CONCEPTO TÉCNICO DE REVISIÓN DE ESTUDIOS DE RESPUESTA DE AMPLIFICACIÓN LOCAL DE ONDAS SÍSMICAS	Código:	GPR-FT-09
		Versión:	03
		Código Documental:

2.1	SOLICITANTE:	ADRIANA LOPEZ MONCAYO CURADURÍA URBANA No.3
2.2	PROYECTO:	EDIFICIO PRIMERA & ESTE
2.3	LOCALIDAD:	2 CHAPINERO
2.4	UPZ:	88 REFUGIO
2.5	BARRIO O SECTOR CATASTRAL:	LAS ACACIAS
2.6	DIRECCIÓN:	CARRERA 1 ESTE No. 70A-21 / 45
2.7	CHIP:	AAA0089DXPA - AAA0089DXRJ
2.8	AREA APROX. DEL LOTE:	780.3 m ²
2.9	FECHA DE EMISIÓN:	27 DE DICIEMBRE DE 2010
2.10	EJECUTOR DEL ESTUDIO	JEOPROBE LTDA.

El presente concepto técnico corresponde a la **segunda revisión** realizada por el Fondo de Prevención y Atención de Emergencias, del informe "Informe de asesoría geotécnica y sismológica para la evaluación de la Amenaza sísmica del proyecto Edificio Primera & Este" elaborado por el Ing. Jorge Alberto Rodríguez, a construirse en el predio ubicado en la Carrera 1 Este No. 70A -- 21 / 45 de Bogotá. Este estudio fue radicado el 6 de Octubre de 2010 mediante oficio 2010ER14368, por la Arq. Adriana López Moncayo de la Curaduría Urbana No. 3 en cumplimiento a lo estipulado en el Decreto 193 de 2006. Posteriormente, el Ing. Jorge Alberto Rodríguez radicó

Figura 2. Espectro de diseño recomendado para el Proyecto Primera & Este.

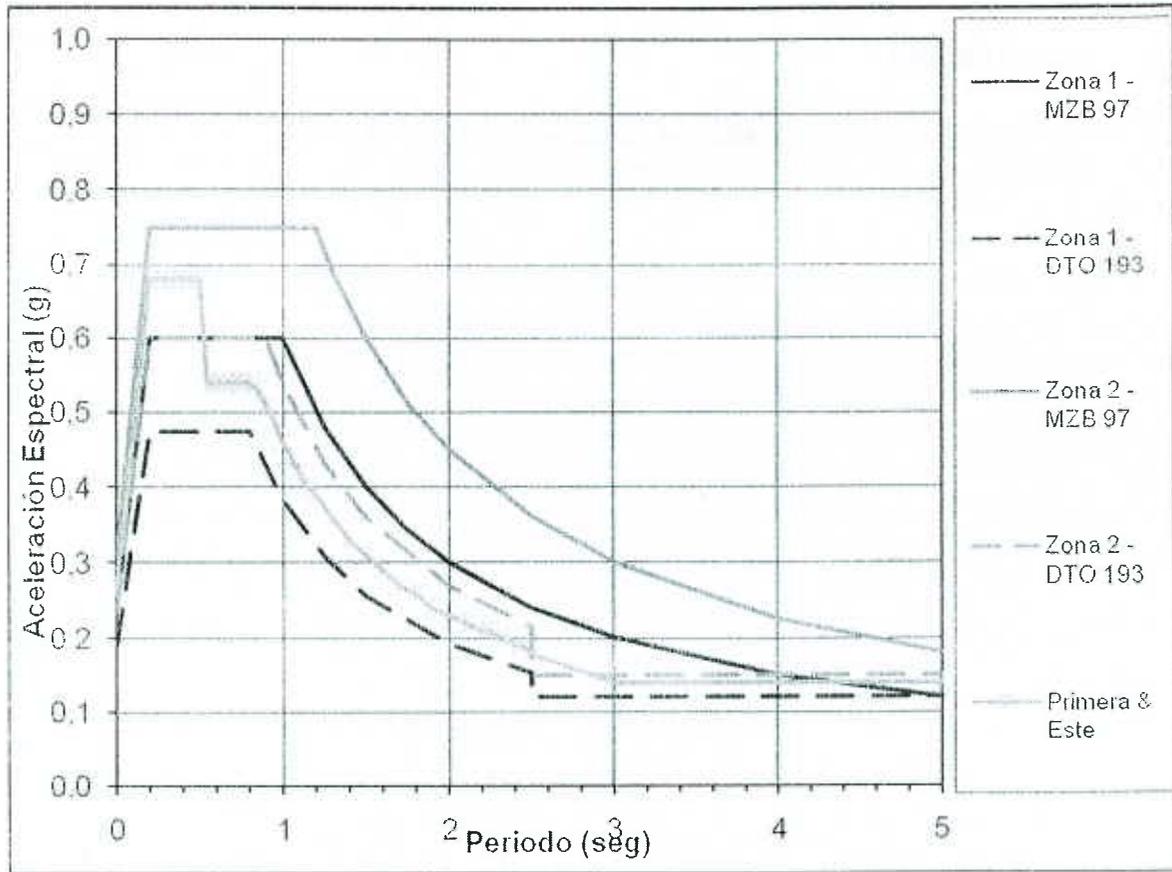
Con base en los resultados de la modelación el consultor recomienda utilizar como espectro de diseño el mostrado en la Figura 23 y en la tabla 6 del informe, el cual se presenta en la Figura 2 del presente concepto.

El espectro propuesto inicia en 0.27 g y asciende hasta un valor de S_a de 0.68 g en 0.2 segundos, luego se presenta una meseta hasta un período de 0.50 segundos, luego se presenta un descenso hasta un valor de S_a de 0.54 g para un período de 0.55 segundos; continua hasta un período de 0.8 segundos; se presenta un descenso hasta un valor de S_a de 0.19 g para un período de 2.4 segundos; y por último cae a un valor de S_a de 0.14 g en 2.5 segundos y continua con este valor hasta 5 segundos.

El estudio CUMPLE con este requerimiento.
